参考資料 2-1

渦電流探傷試験、超音波探傷試験及び漏えい率試験に係る  
日本電気協会の規格の技術評価に関する  
日本電気協会への説明依頼事項（その2）

2. 軽水型原子力発電所用機器の供用期間中検査における超音波探傷試験規程

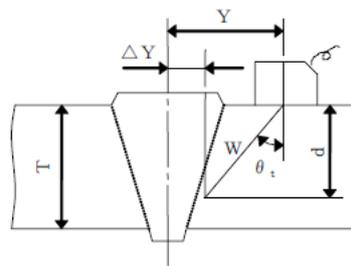
2) コンポジット型探触子についての記述は下記に示す項に記載されていますが、下線部の違いを考慮すると、振動子材料が「コンポジット」のものは周波数帯域幅が「広帯域」と「狭帯域」を兼用しているもののように読めます。コンポジット型と周波数帯域の関係性について説明してください。
